# 放射性物質分析・研究施設第1棟の運用に伴う 実施計画Ⅱ，Ⅲの変更について

2021年2月17日

東京電力ホールディングス株式会社  
国立研究開発法人日本原子力研究開発機構

# 1. 変更内容及び背景

### 3. 周辺監視区域境界の管理について

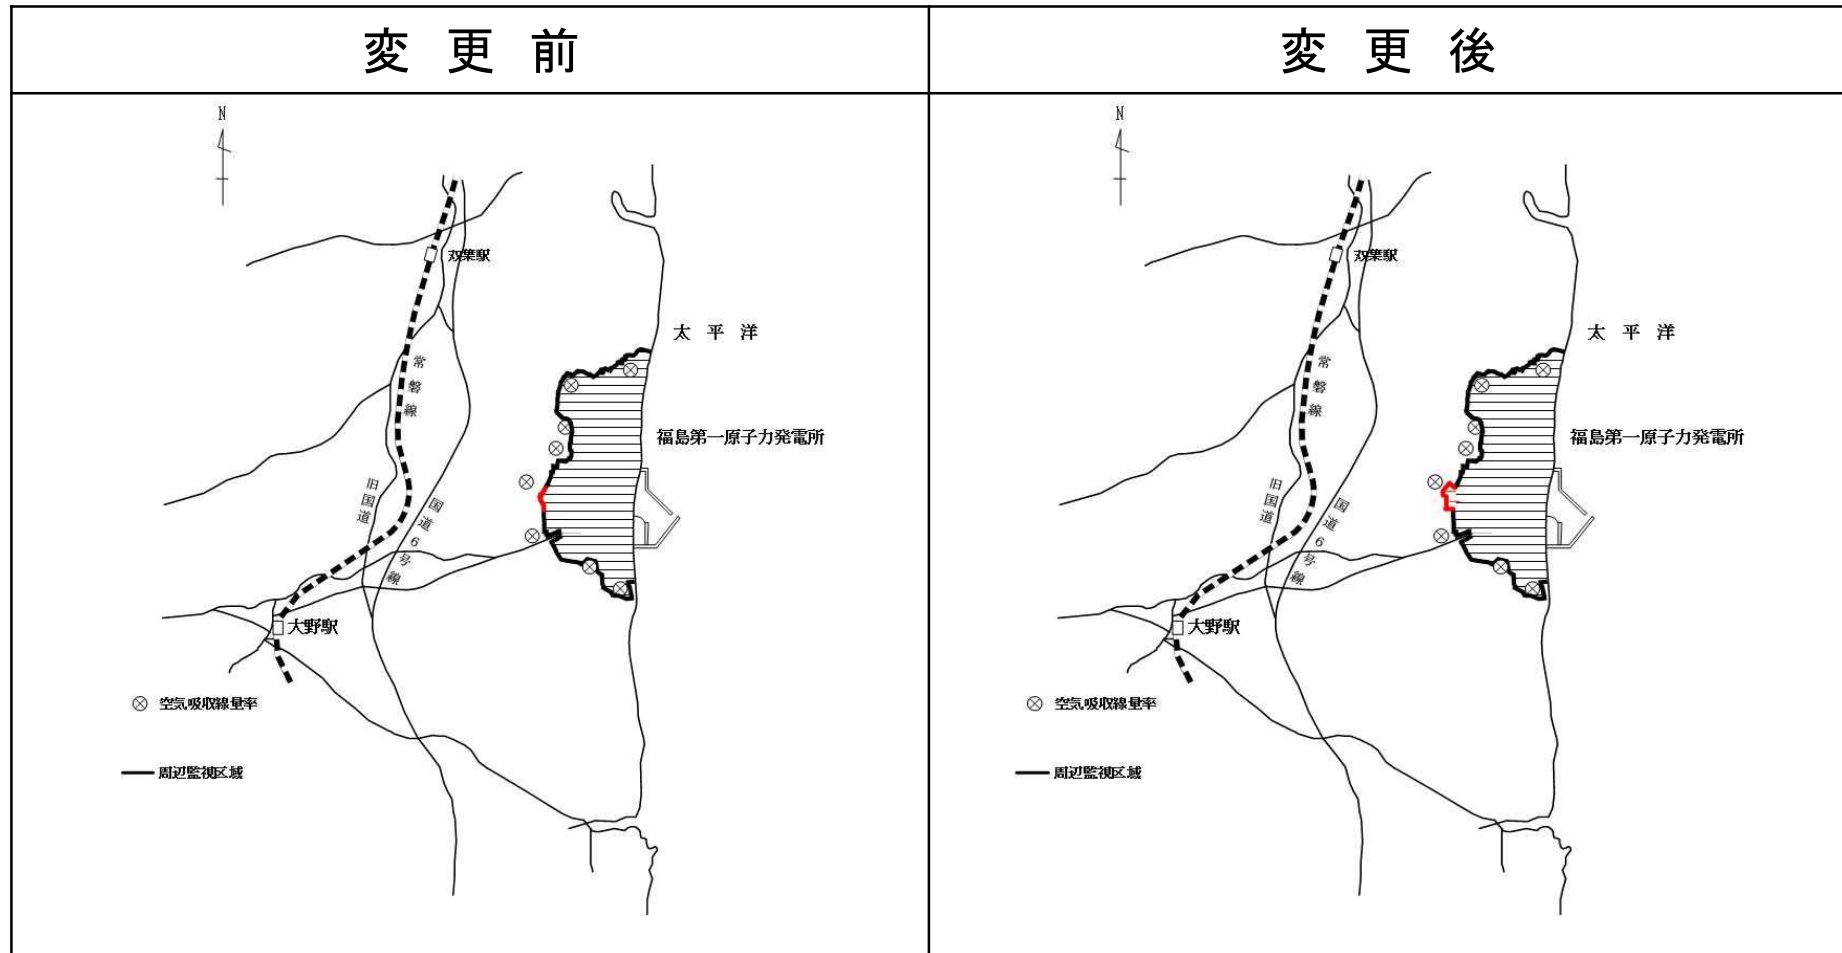
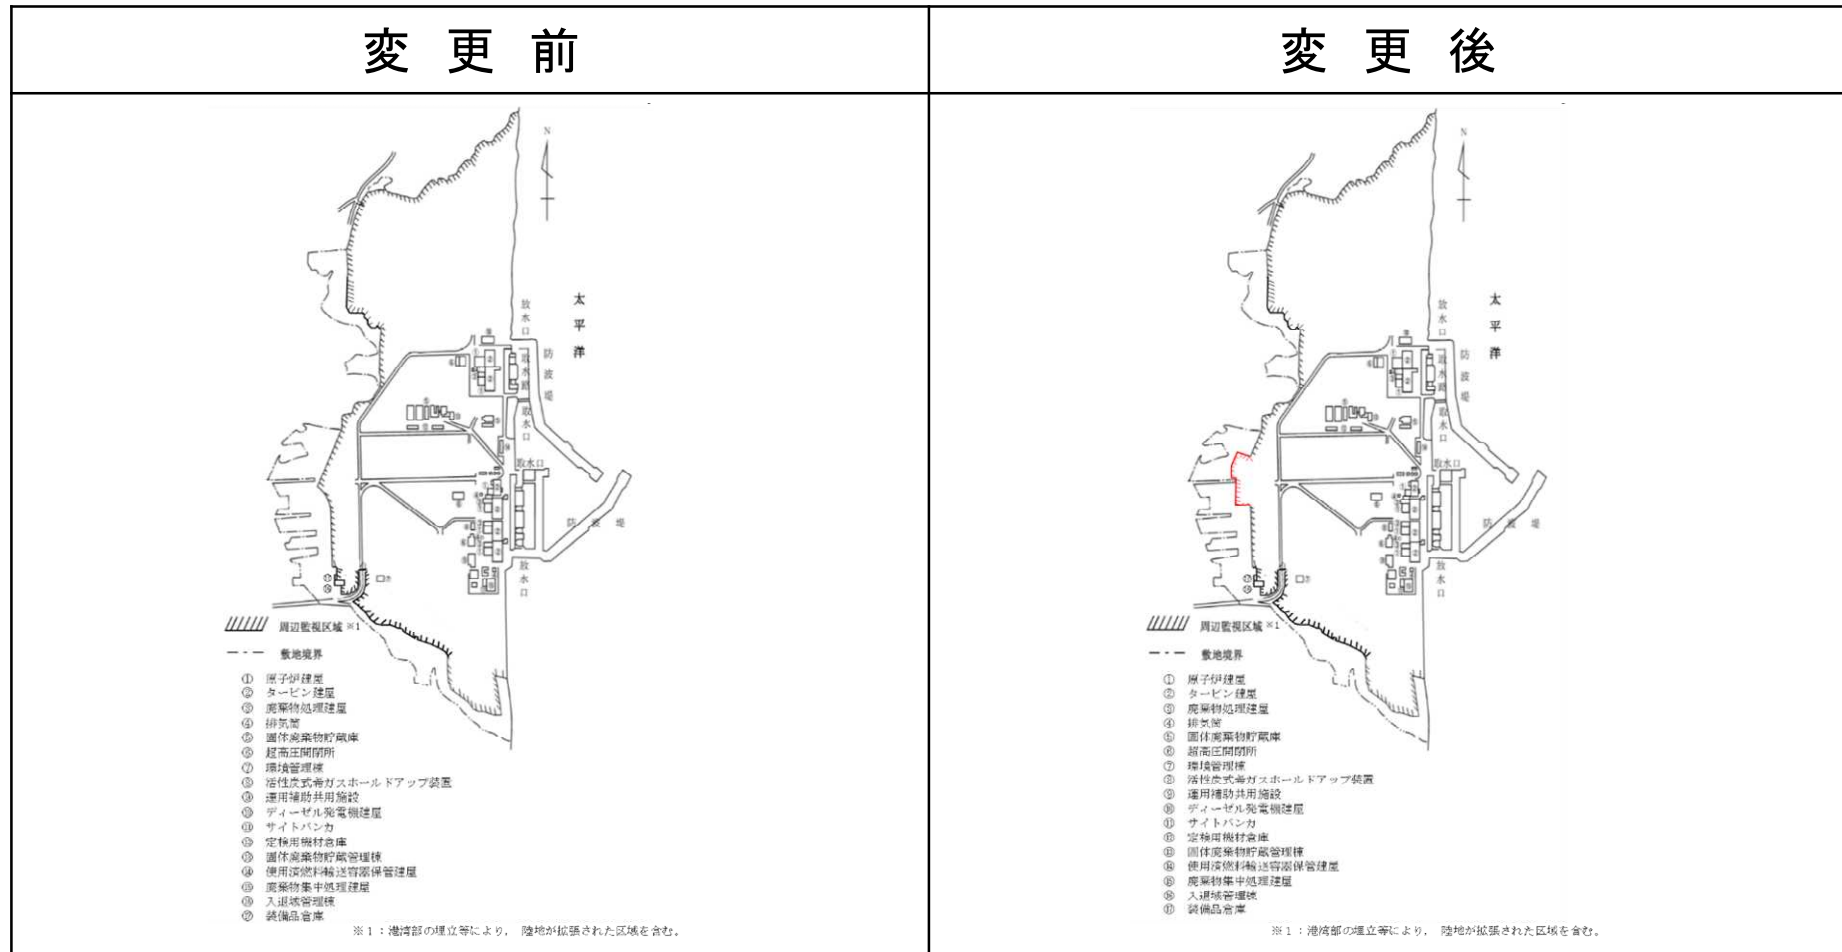
- 第1棟の運用開始に向け、周辺監視区域境界を変更する。
- 変更後の周辺監視区域境界の管理については、現在、設置している柵と同等の柵を設置する等により、業務上立入る者以外の立入りを制限する。
- なお、設置については実施計画Ⅲ第1編第57条及び第2編98条に従って設置することとなる。

## 4. 実施計画の変更箇所について(8/10)

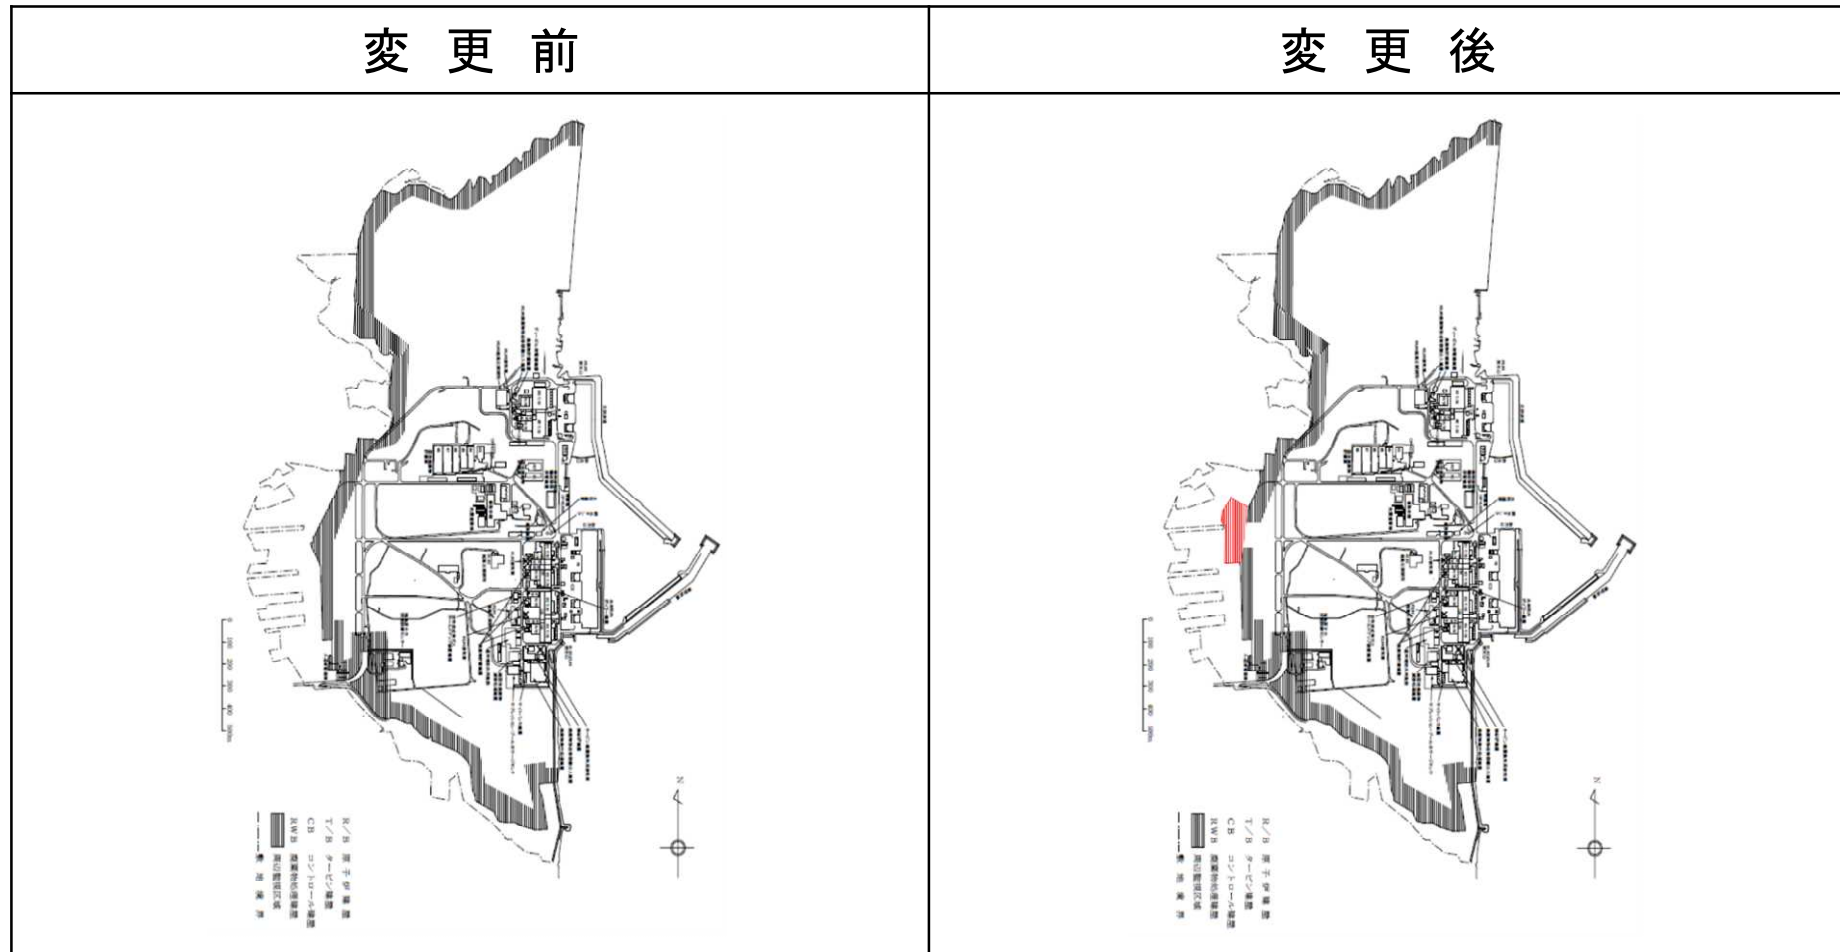
実施計画Ⅲ第1編 添付2 管理対象区域図に第1棟建屋内を追加する。併せて、第2編 添付2 管理区域図も同様に追加する。
